RA4M3 MCU グループ用評価キット EK-RA4M3 v1  
Errata

Renesas RA ファミリ  
RA4 シリーズ

本 Errata は、RA4M3 MCU グループ EK-RA4M3 v1 評価キットの問題と対策、および関連情報の説明です。本評価キットの仕様の詳細については、EK-RA4M3 v1 ユーザーズマニュアルを参照してください。

図 1 USB FS シリーズ抵抗 R21、R22

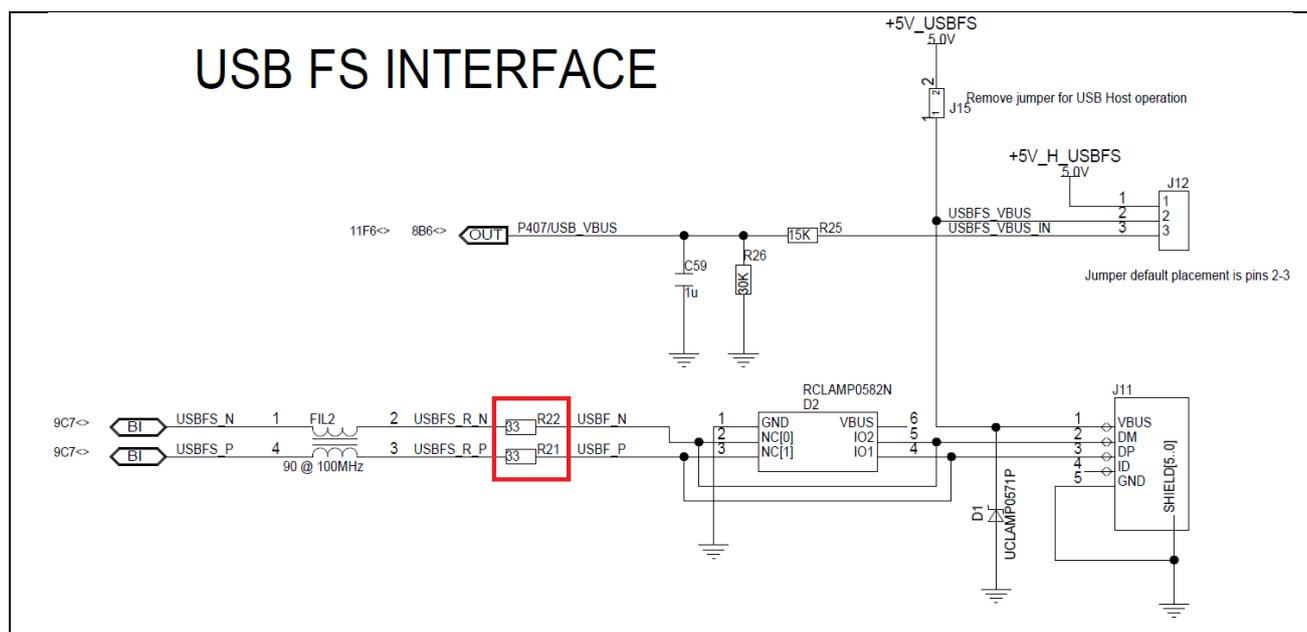
RA4M3 グループユーザーズマニュアルハードウェア編 Rev.1.20「26.3.1.4 USB 2.0 フルスピードモジュール (USB FS) 外部接続回路例」によると USB 差動ラインのシリーズ抵抗値は  $27\Omega$  ですが、影響のあるキットにおいては  $33\Omega$  の抵抗 (R21、R22) が実装されています。また、図 1 に示す通り EK-RA4M3 回路図も誤った抵抗値になっています。

本キットでは  $33\Omega$  での動作を確認しておりますので、 $27\Omega$  の抵抗に付け替える必要はありません。ただし、お客様の設計においては、USB モジュールの特性を満たすため、必ず  $27\Omega$  の抵抗を USB 差動ラインに挿入するようお願いいたします。

ボードの改修により、 $27\Omega$  に修正されています。回路図も更新して修正した値を記載しています。

図 2 MCU ピンヘッダ J4 17 ピンのシルク表示

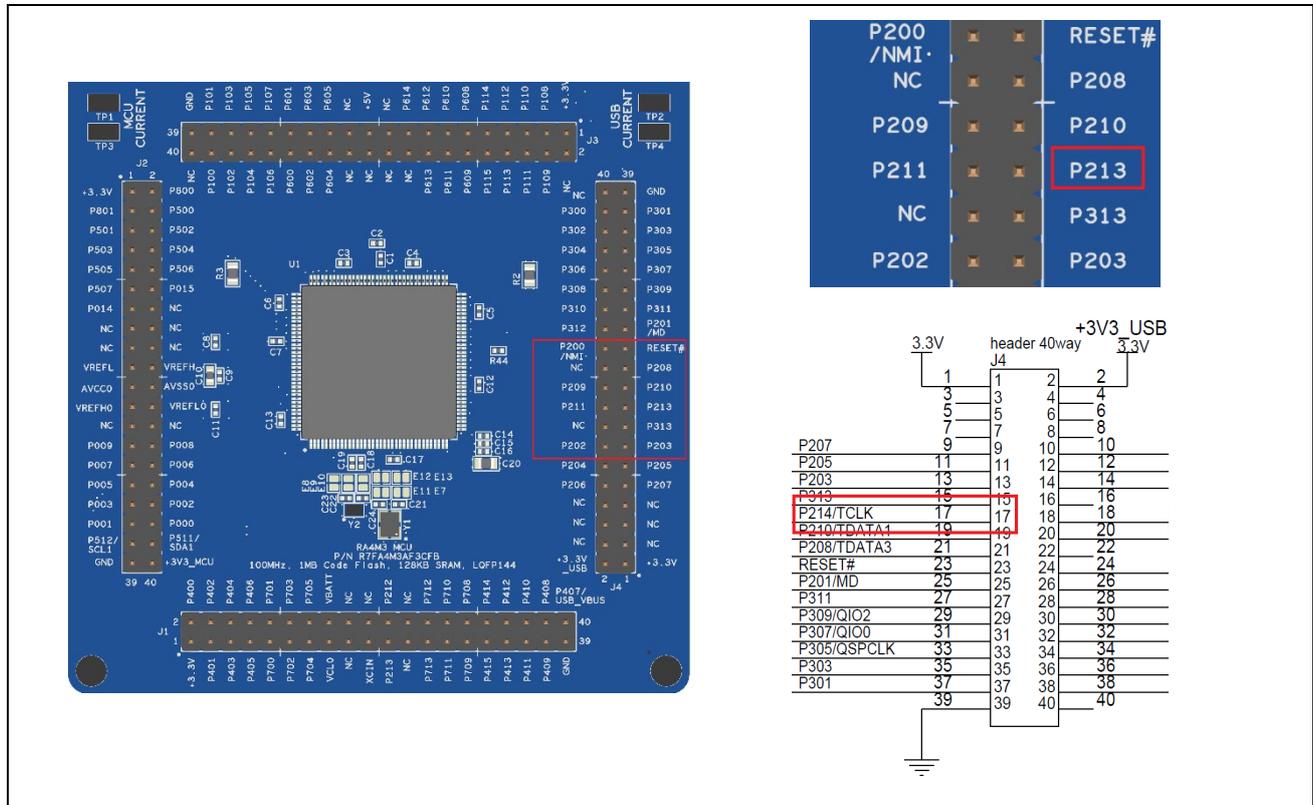
MCU ピンヘッダ J4 17 ピンのシルク表示が正しくありません。P214 であるところが P213 として識別されます。回路図は問題ありません。

影響のあるキットについては、対策はありません。次ロット以降のキットについては、ボードの改修により、MCU ピンヘッダ J4 17 ピンのシルク表示が P214 に修正されます。
